**Avis délégué
sur le projet de construction d'un gîte géothermique à
Villiers-sur-Marne (94)**

N° 018018/A P
en date du 03/06/2026

Figure 4: Localisation des points de mesures acoustiques (source : dossier)

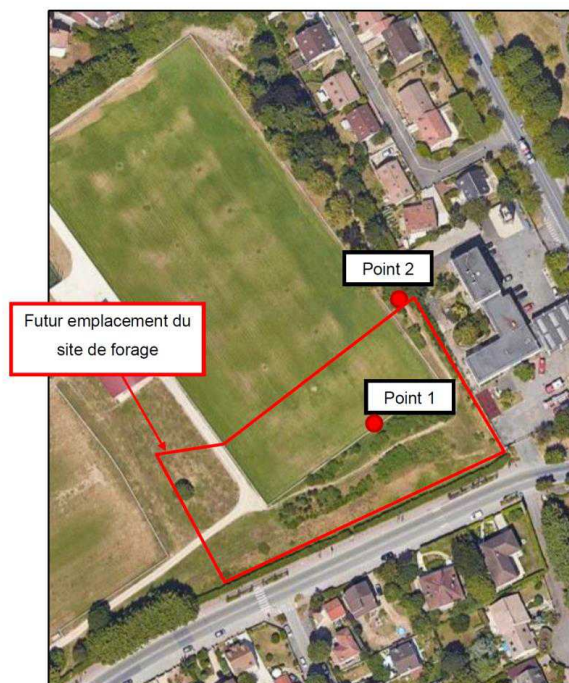
L'étude acoustique spécifique au site repose sur une campagne de mesures effectuées en périodes diurne et nocturne sur deux points du site du projet (annexe 1, p. 8). La représentativité des résultats issus de la campagne de mesures n'est pas établie, celle-ci ayant été réalisée en un nombre de points limité ne permettant pas de caractériser l'exposition des habitations les plus proches situées allée du Fort, et au cours d'une unique campagne assez courte (48 h).

Dans ce contexte, le dossier conclut que le secteur du projet apparaît « *comme une zone plutôt calme* » selon la plage de sensibilité de l'oreille présentée (étude d'impact, p. 115), ce qui n'est caractérisé localement et avec les réserves partagées ci-dessus qu'en période nocturne.

(8) L'Autorité environnementale recommande de compléter l'état initial acoustique par des mesures supplémentaires, sur une durée plus longue, et *in situ* au niveau des différents secteurs sensibles situés autour du projet.
